OGGETTO: “*PROGETTO PER LA REALIZZAZIONE ED ESERCIZIO DI UN IMPIANTO AGRIVOLTAICO DENOMINATO “BRULLO” DA REALIZZARE NEL COMUNE DI CASTELLAMMARE DEL GOLFO (TP), CON POTENZA FOTOVOLTAICA IN DC PARI A 9,8 MW, INCLUSIVO DELLE OPERE DI CONNESSIONE ALLA RTN DA REALIZZARSI NEI COMUNI DI CASTELLAMMARE DEL GOLFO (TP), CUSTONACI (TP), VALDERICE (TP), BUSETO PALIZZOLO (TP), ERICE (TP) E TRAPANI.*”.

Procedimento: Procedura di Verifica di assoggettabilità a VIA ai sensi dell’art. 19 del D.Lgs. 152/06 e ss.mm.ii.

PARERE C.T.S. n. 955 del 19/12/2025

Figura 83. Impianti FER realizzati e in via di autorizzazione nel raggio di 10 km dal parco agrivoltaico.

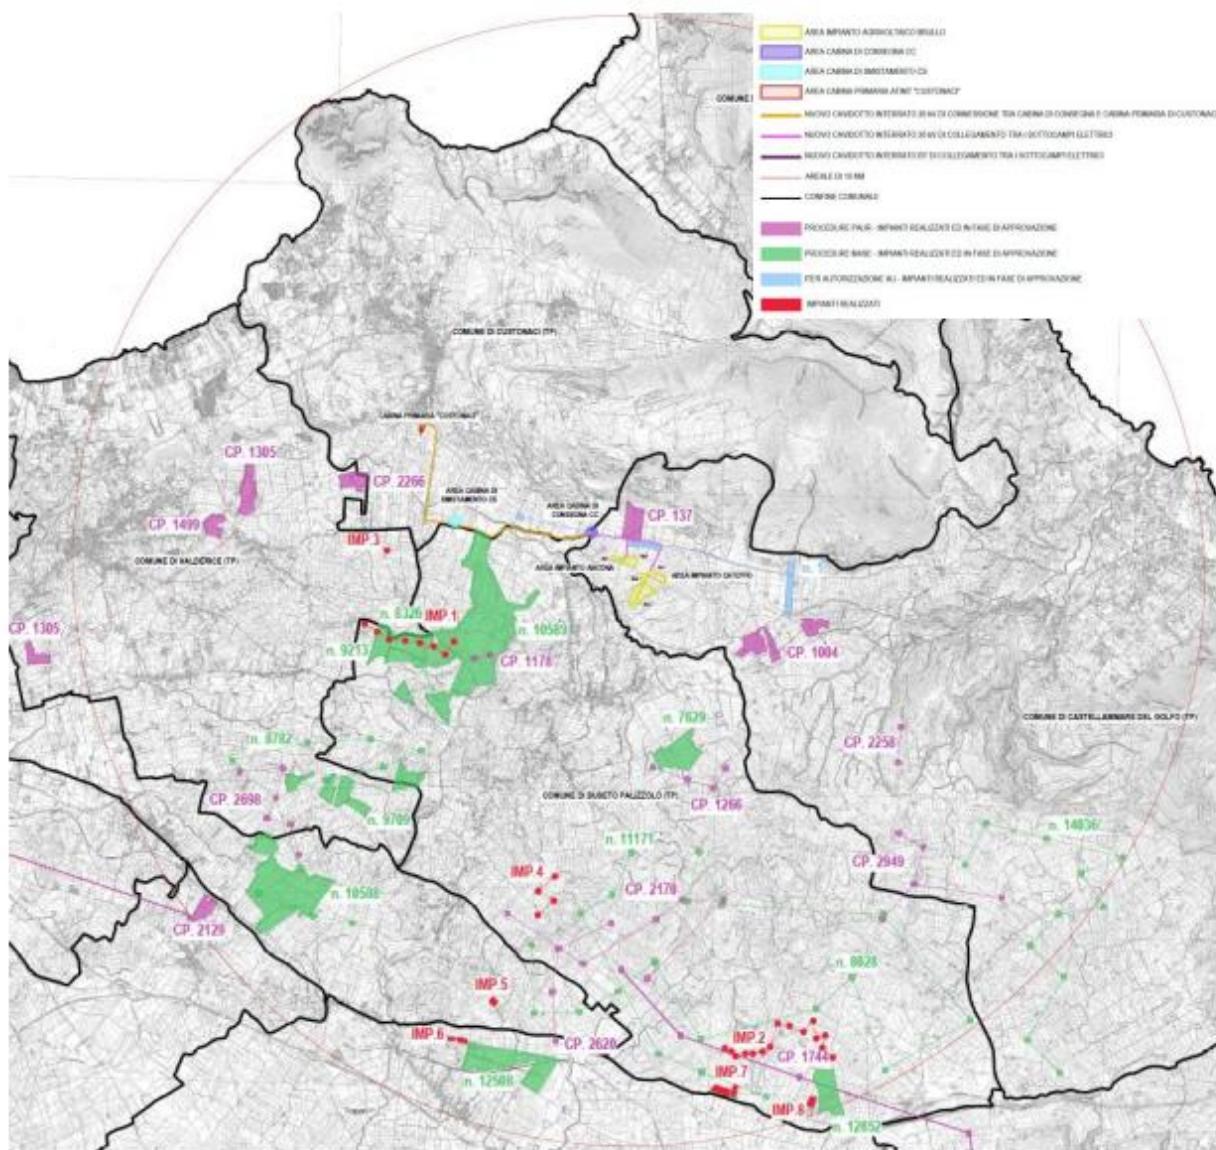
.CONSIDERATO che il proponente, in relazione alla valutazione del cumulo con altri progetti/ impianti dichiara che: “*l’analisi in merito ai potenziali impatti cumulativi del progetto proposto con gli altri impianti FER (esistenti, autorizzati o in corso di valutazione o di autorizzazione), è stata effettuata su un’Area Impatto Potenziale avente raggio pari a 10 km (considerando quattro punti estremi degli impianti)”.*

L'immagine seguente evidenzia, allo stato attuale, gli impianti esistenti e in fase di autorizzazione sul territorio analizzato su di una porzione di circa 10 km di raggio dall'area di impianto.
